浜岡原子力発電所発電用原子炉設置変更許可申請書

(3号発電用原子炉施設の変更)

添付書類の一部補正について

添付書類六の一部補正

第 5.2.5-24 表 標準応答スペクトルを考慮した
地震動の設定に用いる地下構造モデル

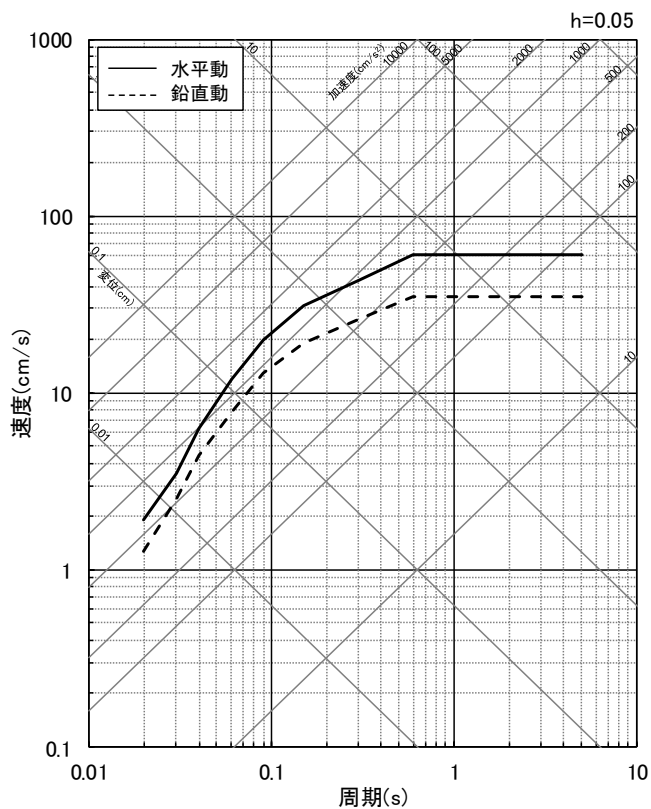
標準応答スペクトルを考慮した地震動は、地震基盤相当面で策定された標準応答スペクトルに適合する模擬地震波を作成し、第 5.2.5-24 表に示す地下構造モデルを用いて、敷地の解放基盤表面の地盤物性の相違による影響等を考慮して設定する。

標準応答スペクトルを考慮した地震動の設定に用いる地下構造モデルは、敷地の「3. 地盤」に示す地下構造調査結果及び既往文献等 (71)(74)(75)を踏まえ、敷地の鉛直アレイ観測で蓄積した記録を重視して設定した。

- T.P.-14m を解放基盤表面， T.P.-3550m を地震基盤相当面とする。
- 1～7 層 (T.P.-14m～T.P.-2050m) は， 地下構造調査結果及び既往文献等を踏まえ， 大深度観測点における鉛直アレイ地震観測 (T.P.-1447m 以浅) により得られた記録の伝達関数を対象とした逆解析に基づき設定。
- 8,9 層 (T.P.-2050m 以深) は， 敷地の地震観測によって記録が得られていないことから， 地下構造調査結果及び既往文献等に基づき設定。

第 5.2.5-55 図 地震基盤相当面における標準応答スペクトル

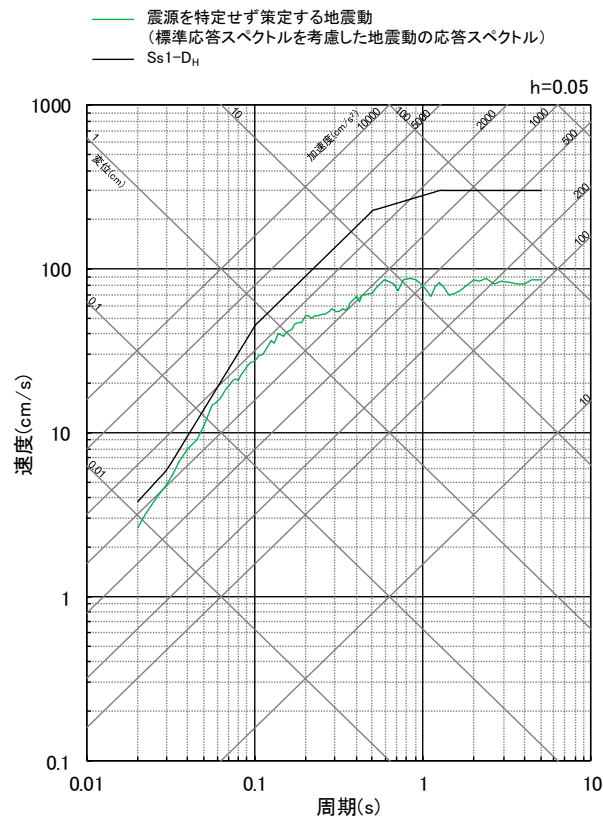
頁	行	補正前	補正後
6-5-46	1行目	(記載追加)	別紙 1 の記載を追加する。
6-5-100 と 6-5-101 との間		(記載追加)	別紙 2 の表を追加する。
6-5-236 と 6-5-237 との間		(記載追加)	別紙 3 の図を追加する。

5.2.5.2.4 に加えて、「震源を特定せず策定する地震動」として、実用発電用原子炉及びその附属施設の位置、構造及び設備の基準に関する規則の解釈 別記 2 に示される、震源近傍の多数の地震動記録に基づいて策定された地震基盤相当面（せん断波速度 $V_s=2200\text{m/s}$ 以上の地層をいう。）における標準応答スペクトルを考慮して地震動を設定する。地震基盤相当面における標準応答スペクトルを第 5.2.5-55 図に示す。

第 5.2.5-56 図 標準応答スペクトルを考慮した地震動

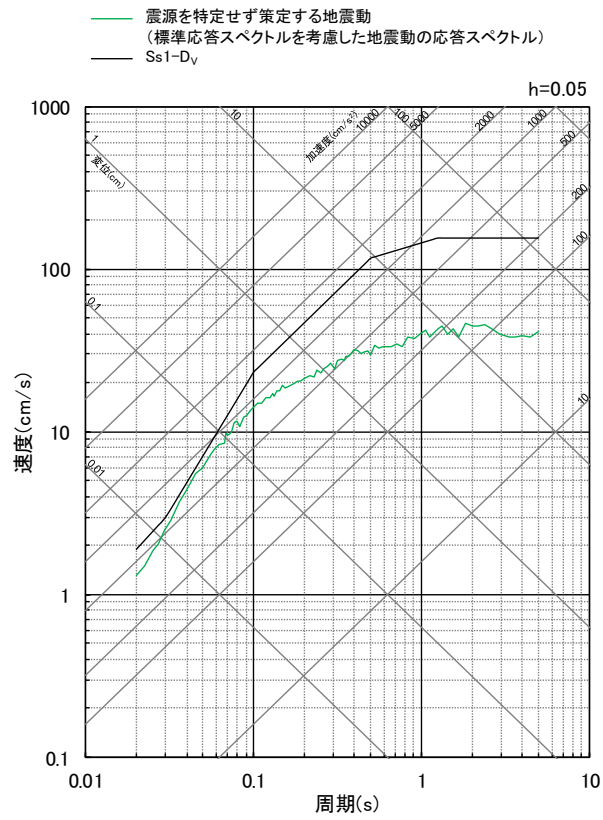
標準応答スペクトルを考慮した地震動を第 5.2.5-56 図に示す。標準応答スペクトルを考慮した地震動の応答スペクトルは、5.2.5.3 の基準地震動 Ss1-D に包絡される。
